INFORME TÉCNICO DE INSPECCIÓN No. 010-2023.

Proyecto:	ADECUACIÓN DE TERRENO PARA CENTRO COMERCIAL	Categoría:	I
Promotor:	VICTOR YI SHU / RICARDO YI SHU		
Representante Legal:	NO APLICA		
Localización del Proyecto:	SECTOR DE EL VEINTE, CORREGIMIENTO DE SAN JUAN, DISTRITO DE COLÓN, PROVINCIA DE COLÓN		
Fecha de inspección:	23 DE FEBRERO DE 2023.		
Fecha del Informe:	2 DE MARZO DE 2023		
Participantes:	MiAMBIENTE/OTRAS INSTITUCIONES Miguel Gómez/ SEEIA Cesar Conte/Sección De Manejo Forestal EMPRESA PROMOTORA Luis Conte KEIN SHOW YI HUA

Realizar inspección Técnica de campo, recorrido en el área donde se propone desarrollar las actividades del proyecto **“ADECUACIÓN DE TERRENO PARA CENTRO COMERCIAL”**, a ubicarse en el SECTOR DE EL VEINTE, CORREGIMIENTO DE SAN JUAN, DISTRITO DE COLÓN, PROVINCIA DE COLÓN

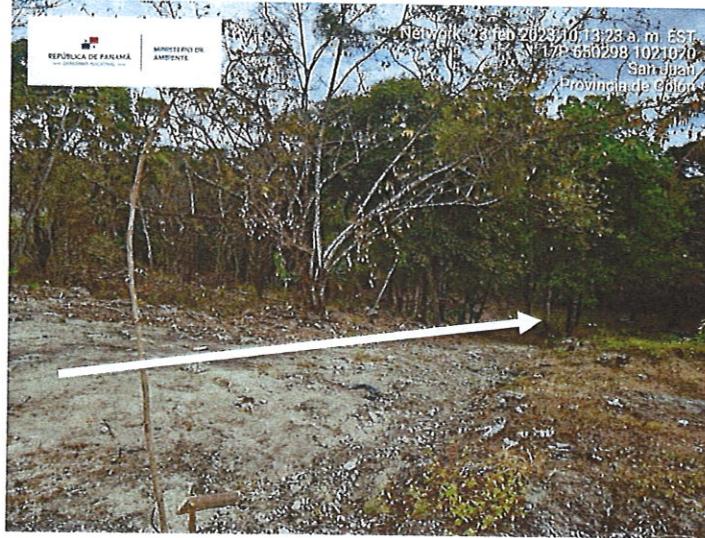
3. Dentro del área de influencia se observó presencia de reducto vegetal intervenida con gramíneas, algunos árboles y herbáceas, mediante corte mecánico y posible quema.

4. El corte mecánico observado dentro de dicha área dio como resultado apertura de camino que se extiende a aproximadamente 175 metros de largo por unos 1.7 metros de ancho.
